**«Aménagement du domaine skiable remplacement des télésièges
du signal et de la grande Sure et des locaux d'exploitation
associés»
présenté par la SATA
sur la commune d'Huez (Isère)**

**Avis de l'Autorité environnementale
Dans le cadre du dossier de demande d'autorisation
d'exécuter les travaux (DAET) présentant le projet**

Avis P n° 2015-2056

Gare aval, dossier PC pièce O-02-00

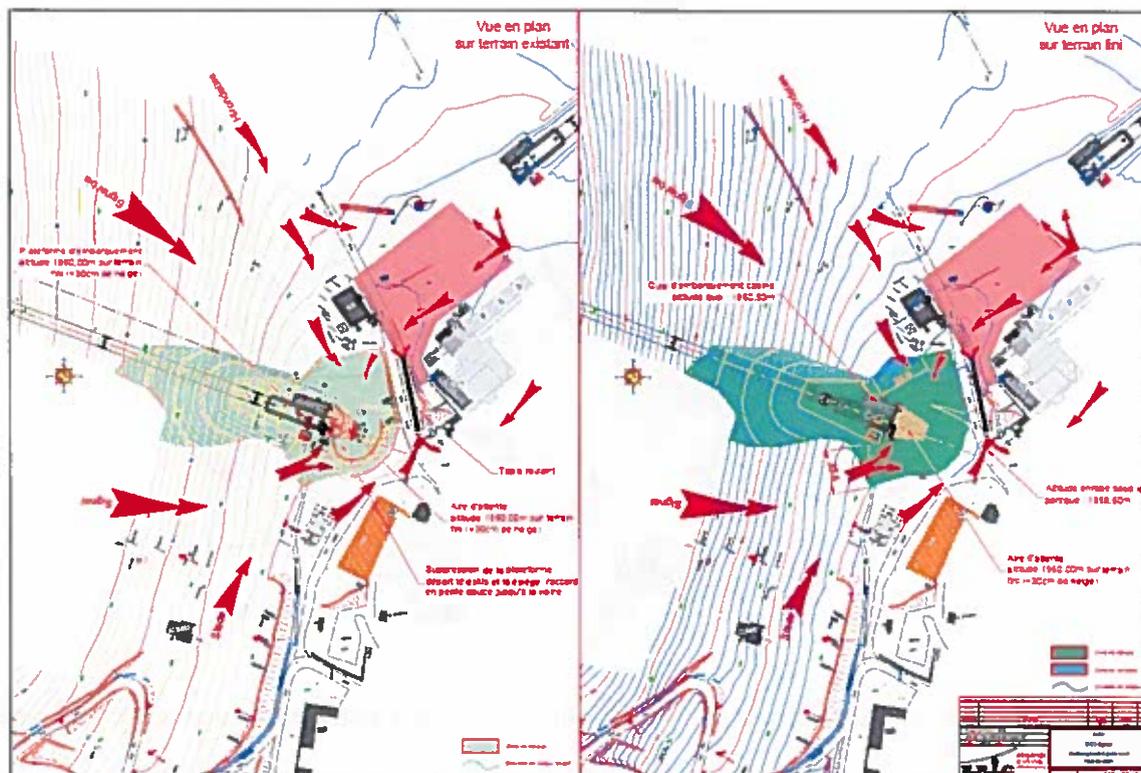
• des terrassements de 7 000 m³ de déblais sur une surface terrassée de 7000m² pour la gare aval, 9 500m³ de déblais et 2 500m³ de remblais pour une surface terrassée de 11 800m² pour la gare amont.

Il est prévu de stocker l'excédent de déblais soit 7000m³ dans une zone à proximité de la gare intermédiaire du téléphérique des grandes Rousses, sans qu'il soit précisé à quelle fin ni dans quelles conditions.
